**Avis de la Mission régionale d'autorité environnementale
de Bourgogne-Franche-Comté
sur la déclaration de projet emportant mise en compatibilité
du plan local d'urbanisme (PLU)
de la commune de Chaintré (71)**

N° BFC – 2022- 3437

Éléments principaux constitutifs du projet (source dossier- partie 2 - page 22)

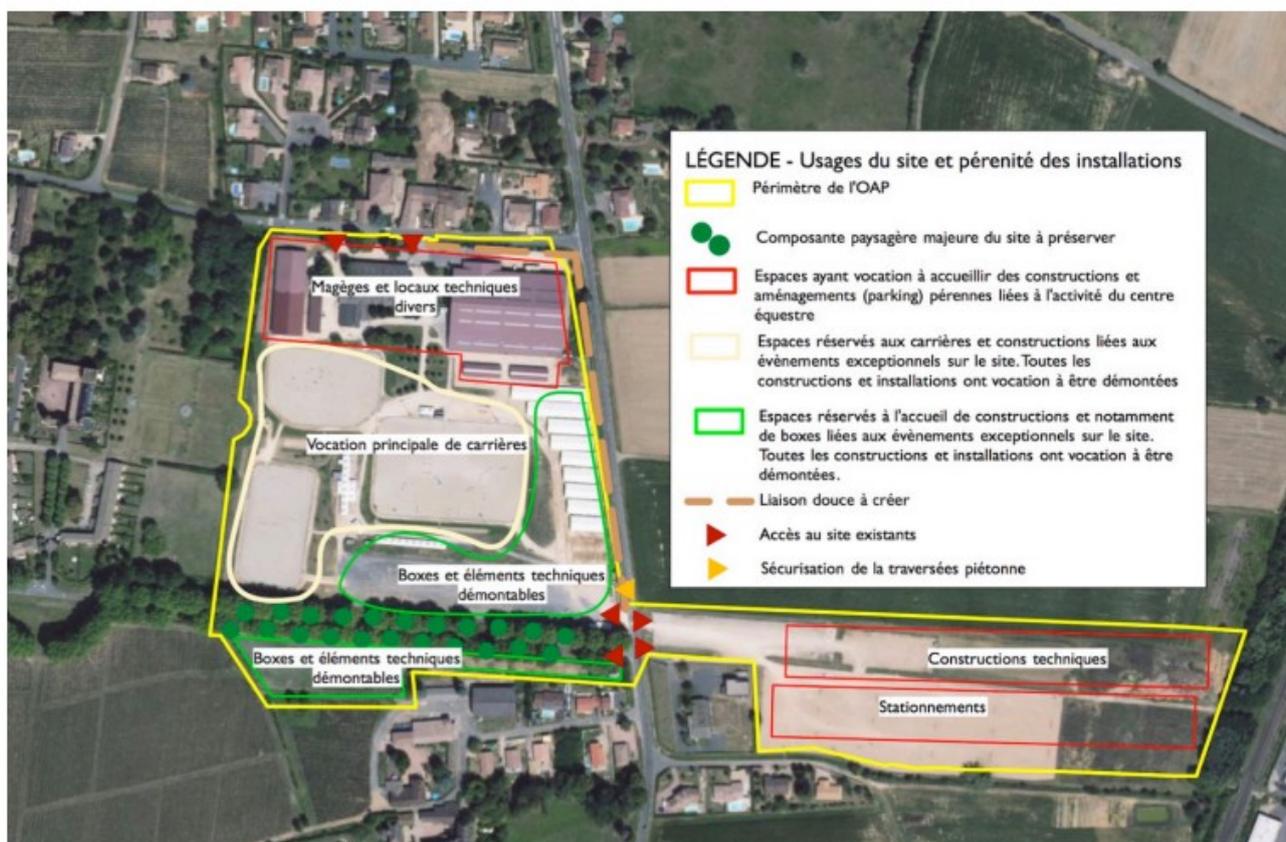
– sur le site existant à l'ouest de la RD89, la construction de box pérennes (20) et démontables (400), d'un marcheur à chevaux, d'une tribune et d'un bâtiment pour les jurys, de barnums démontables, de gradins complémentaires dans les talus et l'aménagement des accès et du parc à chevaux ;

– de l'autre côté de la RD 89 à l'est, la construction de hangars, clos et couverts, de stockage des matériels et engins, l'aménagement de parkings pour les véhicules légers, une aire de compostage du fumier.

Soit au total environ 10 000 m² de bâtiments et plateformes pour les installations démontables.
